**Экономический
и Социальный Совет**

**Всемирный форум для согласования правил
в области транспортных средств**

**Предложение по поправкам серии 02
к Правилам № 129 (усовершенствованные детские
удерживающие системы)**

Поправки серии 02 к Правилам № 129 (усовершенствованные детские удерживающие системы (УДУС))

Рис.1
Положения датчика нагрузки

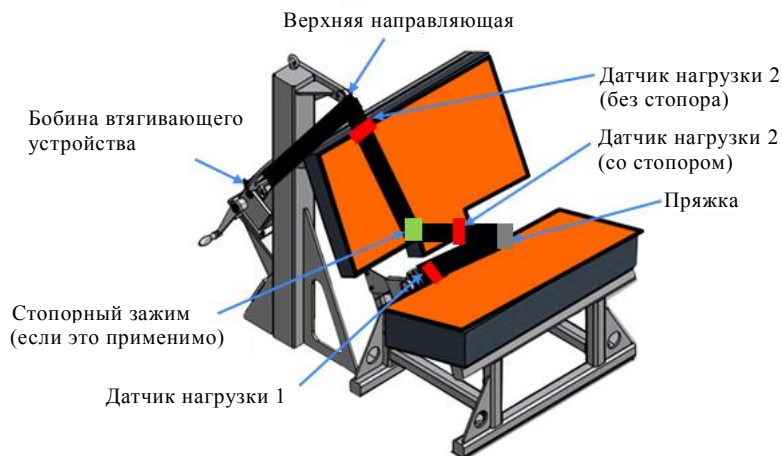
Установить датчик нагрузки 1 ближе к краю, как показано на рис. 1. Установить усовершенствованную детскую удерживающую систему в правильное положение. Если усовершенствованная детская удерживающая система оборудована стопорным зажимом, воздействующим на диагональный ремень, установить датчик нагрузки 2 в удобном месте позади усовершенствованной детской удерживающей системы между стопорным зажимом и пряжкой, как показано выше. Если стопорного зажима нет или если стопорный

Отрегулировать поясную часть контрольного ремня для обеспечения натяжения в 50 ± 5 Н на датчике нагрузки 1. Сделать меловую метку на лямке в месте ее прохождения через условную пряжку.

Удерживая ремень в этом положении, отрегулировать диагональную лямку для обеспечения натяжения в 50 ± 5 Н на датчике нагрузки 2 путем либо блокировки лямки в зажиме усовершенствованной детской удерживающей системы, либо вытягивания ремня между механизмом застегивания ремня и стандартным втягивающим устройством. Если натяжение на датчике нагрузки 2 достигается путем вытягивания ремня между механизмом застегивания ремня и втягивающим устройством, в этот момент механизм застегивания блокируют.

Схемы знаков официального утверждения

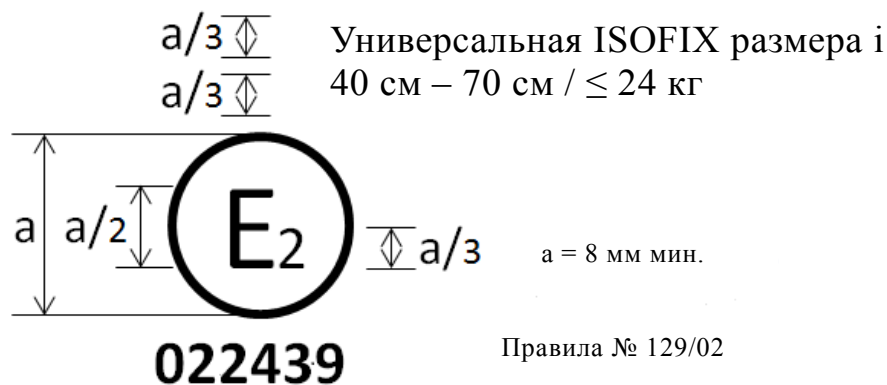
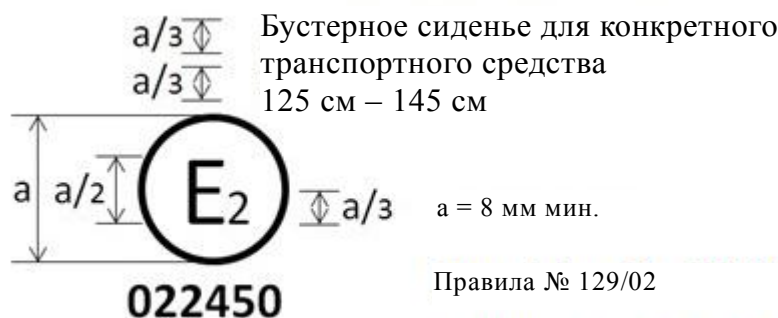
Усовершенствованная детская удерживающая система, на которой представлен вышеуказанный знак официального утверждения, может устанавливаться на любом сиденье, совместимом с "бустерным сиденьем размера i ", и использоваться в размерном диапазоне 100–125 см; она официально утверждена во Франции (Е 2) под номером 022450. Номер официального утверждения указывает, что официальное утверждение было предоставлено в соответствии с требованиями Правил, касающимися официального утверждения усовершенствованных детских удерживающих систем, используемых на борту автотранспортных средств, с внесенными в них поправками серии 02. Кроме того, на знаке официального утверждения должно быть указано название Правил, а после него – серия поправок, в соответствии с которыми было предоставлено официальное утверждение.

Усовершенствованная детская удерживающая система, на которой представлен вышеуказанный знак официального утверждения, представляет собой устройство, которое нельзя устанавливать на любом транспортном средстве, но можно использовать в размерном диапазоне 125–145 см; она официально утверждена во Франции (Е 2) под номером 022450. Номер официального утверждения указывает, что официальное утверждение было предоставлено в соответствии с требованиями Правил, касающимися официального утверждения усовершенствованных детских удерживающих систем типа бустерное си-

Вид сверху – Стенд с креплениями ISOFIX (общий допуск: ± 2 мм)

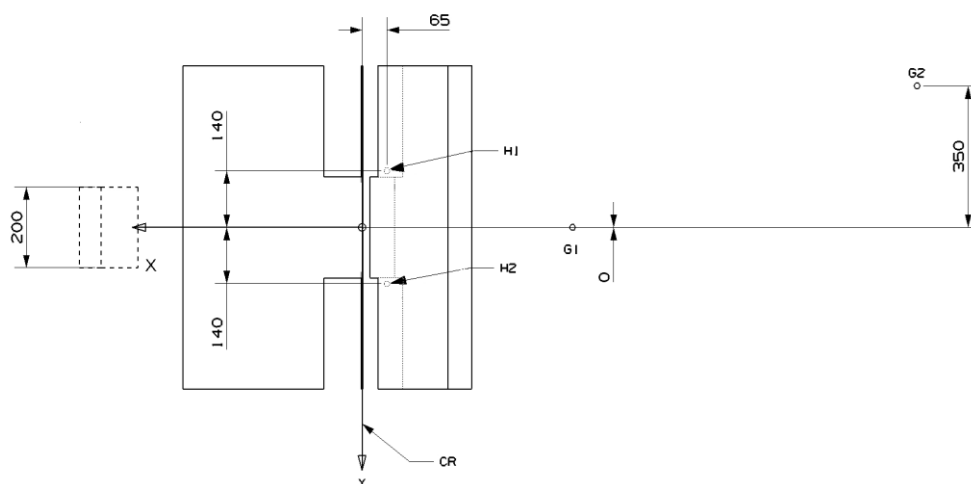
1. Детали креплений должны быть расположены в соответствии с приведенным ниже рисунком.
2. В случае усовершенствованных детских удерживающих систем размера i "универсальной" категории, категории "для конкретного транспортного средства" и категории "ограниченного использования" применяют следующие точки крепления H_1 и H_2 .

3. Для испытания усовершенствованных детских удерживающих систем с верхним страховочным тросом используют крепление G_1 или G_2 .
4. В случае усовершенствованных детских удерживающих систем с опорой для ног техническая служба отбирает крепления, используемые в соответствии с пунктом 3 выше, после регулировки опоры, как указано в пункте 7.1.3.6.3 настоящих Правил.

Рис. 3
Вид сверху – Стенд с креплениями ремня (общий допуск: ± 2 мм)

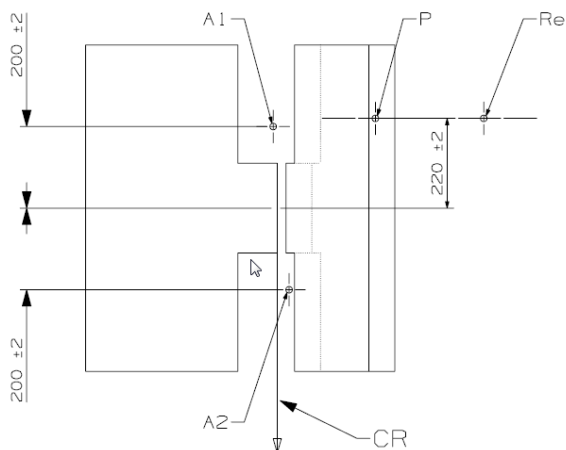
"Re" находится на осевой линии бобины втягивающего устройства.

Вид сбоку – Стенд с креплениями ремня (общий допуск: ± 2 мм)

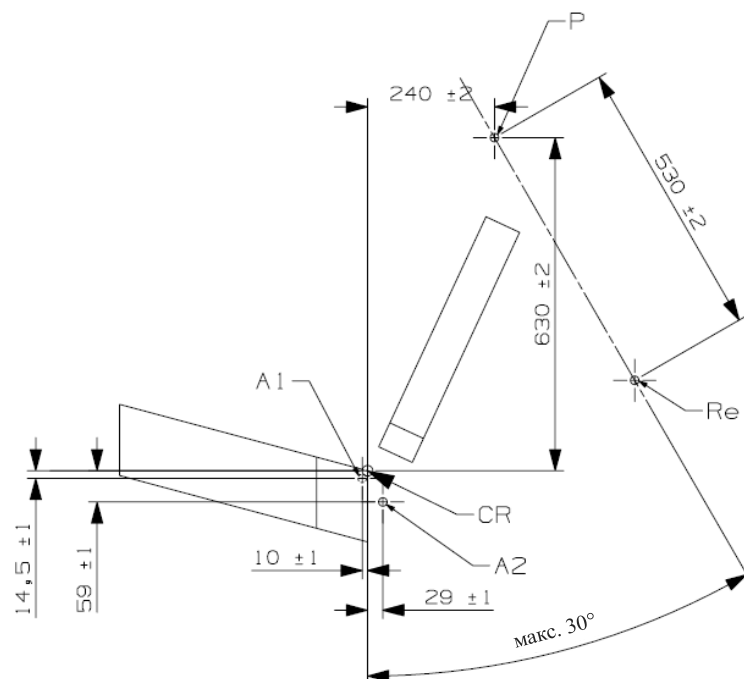
"Re" находится на осевой линии bobины втягивающего устройства».

Рис. 1

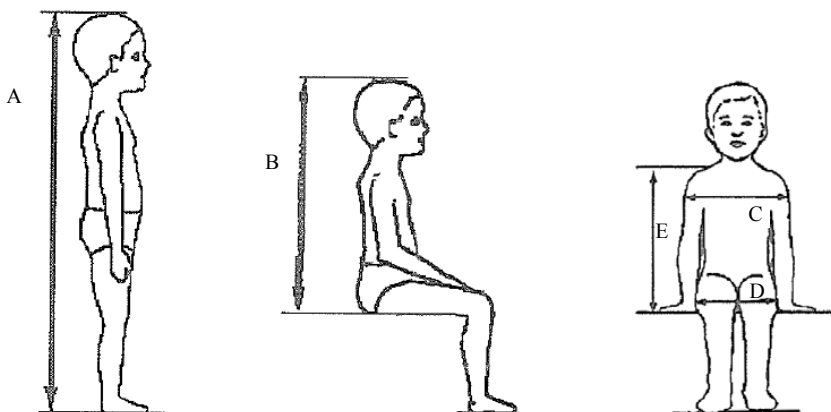
Приложение 18 изменить следующим образом:

Геометрические параметры усовершенствованных детских удерживающих систем

Рис. 1
Конфигурации стандартного ремня безопасности

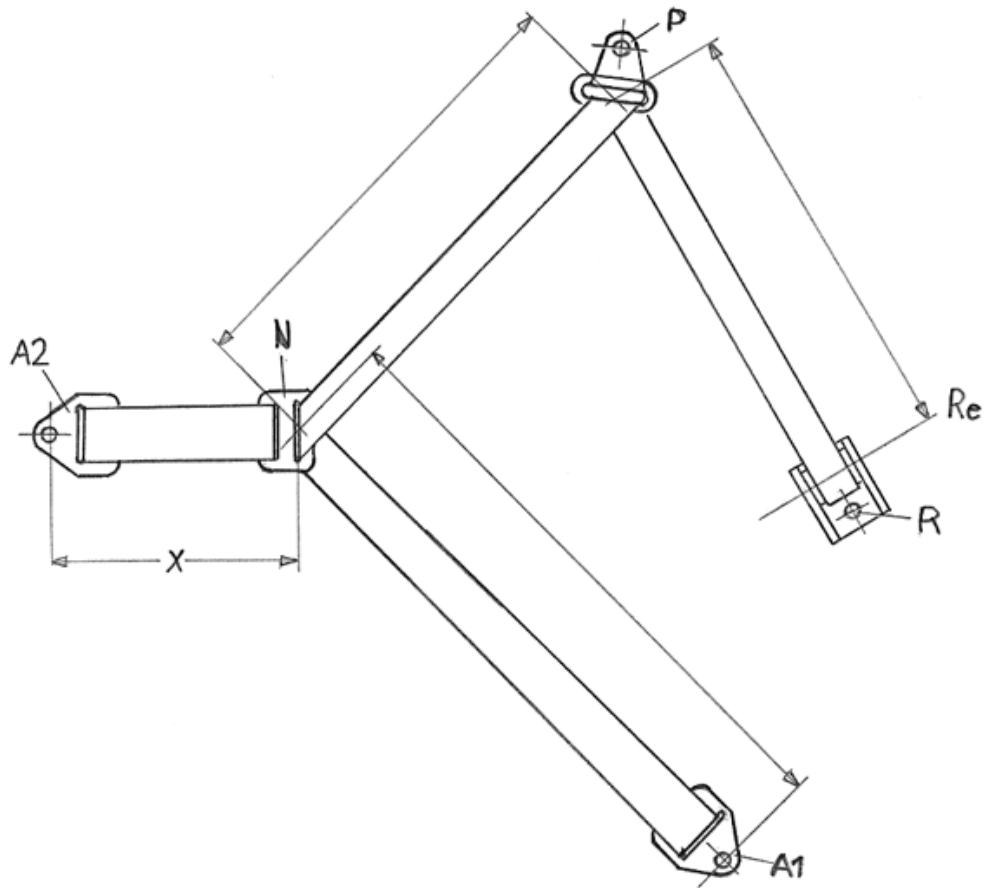
1. Ремень безопасности для динамического испытания и для требований, касающихся максимальной длины, изготавливают в соответствии с одной из конфигураций, показанных на рис. 1. Эти конфигурации представляют собой трехточечный втягивающийся ремень.
2. Трехточечный втягивающийся ремень имеет следующие жесткие части: втягивающее устройство (R), верхнюю направляющую (P), две точки крепления (A1 и A2) (см. рис. 1) и центральную часть (N, подробно изображена на рис. 3). Втягивающее устройство должно соответствовать требованиям Правил № 16 (пункт 6.2.5.2.2) в отношении силы втягивания. Диаметр бобины втягивающего устройства составляет $33 \pm 0,5$ мм (пример приведен в Общей резолюции № 1 (ОР.1)).
